COMMISSIONE PNRR - PNIEC

Parere n. 167 del 25/05/2023

Progetto	<p>Istruttoria di Valutazione Impatto Ambientale nell'ambito del Provvedimento Unico in materia Ambientale ai sensi dell'art. 27 del D.Lgs. 152/2006</p> <p>Progetto di costruzione ed esercizio di un impianto agrovoltaico denominato impianto "12" sito in Brindisi (BR) della potenza nominale pari a 8.120,00 kw e potenza installabile pari a 10.150,14 kWp con relativo collegamento alla rete elettrica MT nel comune stesso tramite realizzazione di nuova cabina di consegna collegata in antenna da cabina primaria AT/MT CP Campofreddo esistente</p> <p>ID_VIP: 7778</p>
Proponente	HEPV 29 S.r.L.

Fig. 5: impianti già installati (in rosso) e quelli per i quali è stata presentata istanza di autorizzazione (blu)

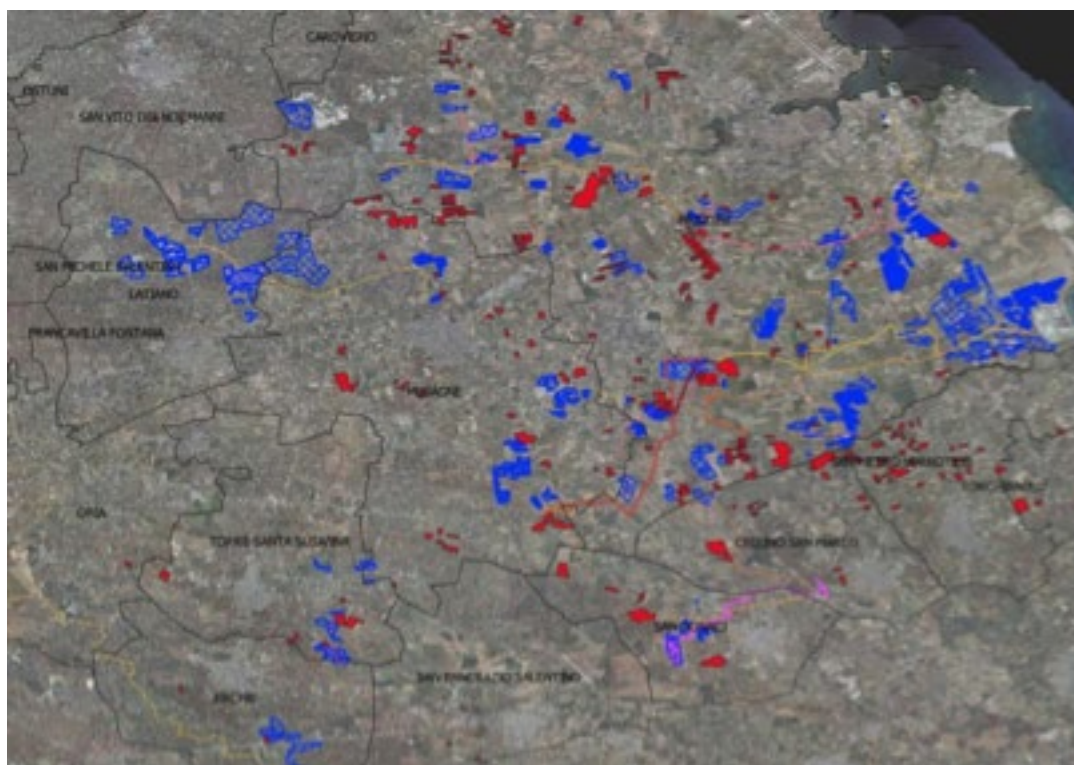
Si rappresenta che con nota acquisita al prot. con n. 664CTVA del 23/01/23 della Provincia di Brindisi, l'Ente puntualizza che "il territorio della Provincia di Brindisi è interessato a far data dal 2019 da oltre n. 100 istanze volte alla realizzazione ed esercizio di impianti di produzione di energia elettrica da fonte rinnovabile, incluso agrovoltaiico, su suolo agricolo; la potenza totale relativa a dette istanze nel complesso è pari a oltre 2000 MW per un'estensione areale complessiva pari a circa 2700 ha; gli impianti già installati (in rosso) e quelli per i quali è stata presentata istanza di autorizzazione (blu) risultano maggiormente e significativamente addensati nel Comune di Brindisi e nei Comuni ad esso limitrofi come si evince dalla rappresentazione cartografica di seguito riportata":

La Commissione, vista la presenza dei numerosi impianti esistenti e degli impianti in procedura di VIA che insistono nell'arco dei 5 chilometri dall'impianto e anche dal fatto che l'IPC calcolato dal Proponente è prossimo al limite di 3, ritiene che l'impatto di cumulo sulla biodiversità, paesaggio, uso del suolo sia rilevante creando disturbo nella percezione del grande territorio aperto con ampie vedute, dall'evidente connotazione agricola, come quello della Campagna Brindisina; la compresenza di numerosi impianti FER con strutture, recinzioni, cabine, pali e sistemi antintrusione snaturano l'area interessata, trasformandola di fatto da area agricola naturale ad area infrastrutturata, contribuendo a consumare e precludere la fruizione di questi territori rurali, come anche evidenziato dalla Provincia di Brindisi - Area 4 – Ambiente e Mobilità - Settore Ambiente con nota acquisita al prot. con n. 664/CTVA del 23/01/23.
